POLITIEKE GROEPERING GOB

Onderwerp:
Vragen ex art.37 RvO inzake afbouw vernieuwbouw gemeenschapshuis 't Volkshoes te Lindenheuvel.

- Kopieën van de omgevingstekening met diverse nog te realiseren elementen.

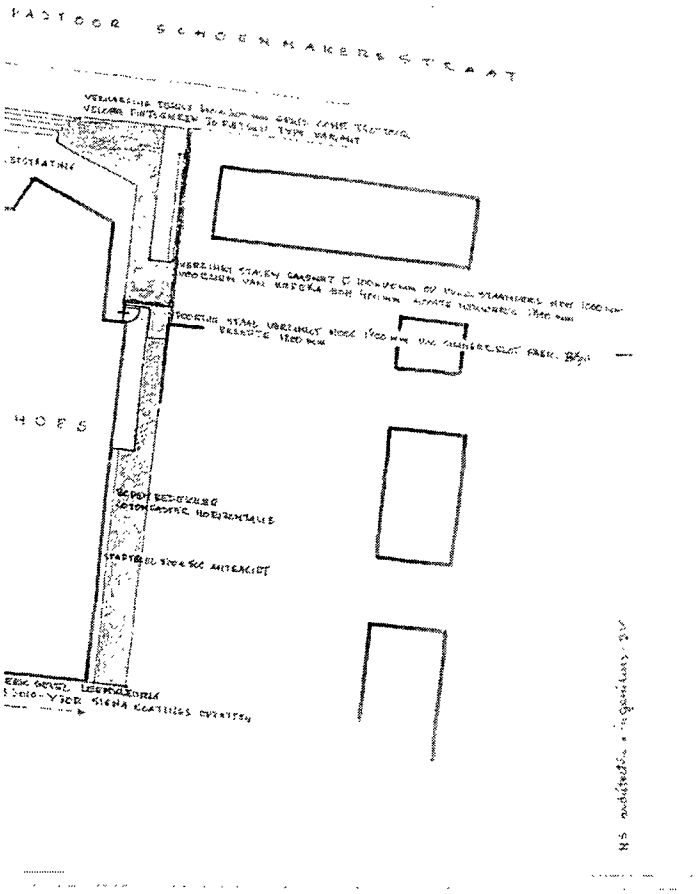
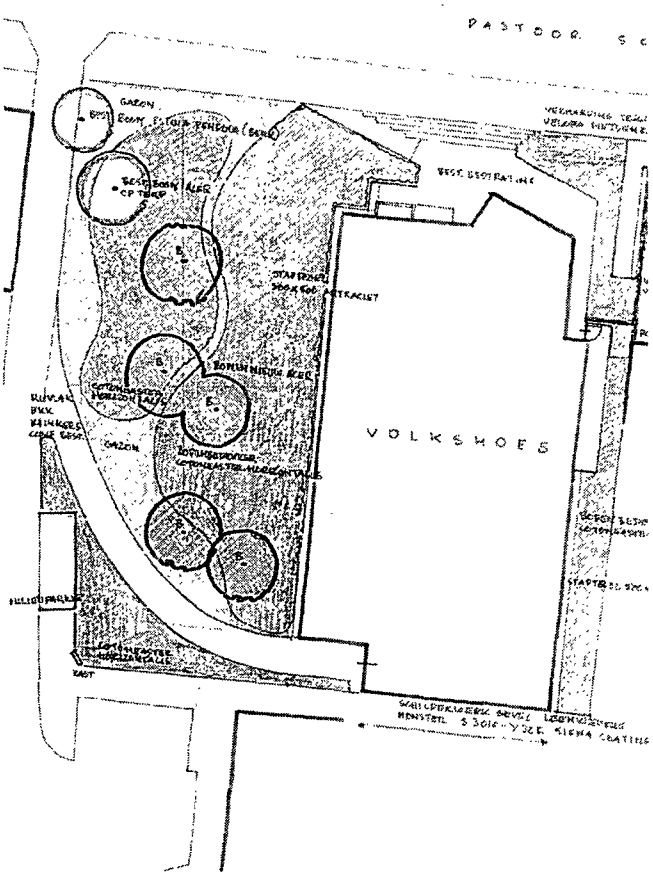
1. Op welke termijn zal het braakliggende terrein rechts van het gebouw (van de voorkant gezien) geëgaliseerd en beplant worden conform de bijgevoegde tekening. Wij maken u erop attent dat de huidige toestand tot gevaarlijke situaties kan leiden ?

2. Op welke termijn zal de geplande fietsenstalling, links voor het gebouw (van de voorkant gezien), worden gerealiseerd ?
3. Op welke termijn zal de reeds gerealiseerde goedereningang achter het gebouw ook daadwerkelijk toegankelijk gemaakt worden voor vracht/bestelwagens ? Zonder deze voorziening moet op dit moment namelijk alle aanvoer van materialen die voor het podium bestemd zijn via de zaal of de naastliggende gang gebeuren. Dit zal op termijn tot schade aan het gebouw leiden.

4. De voor het gebouw rechts naast de toegangstrappen gerealiseerde hellingbaan is niet verlicht en niet van een leuning of van enige andere begrenzing voorzien. Dit heeft recentelijk al tot enige kleine ongelukken geleid. Wij vragen U dan ook op dit punt onmiddellijk actie te ondernemen gezien het spoedeisende karakter van dit probleem.
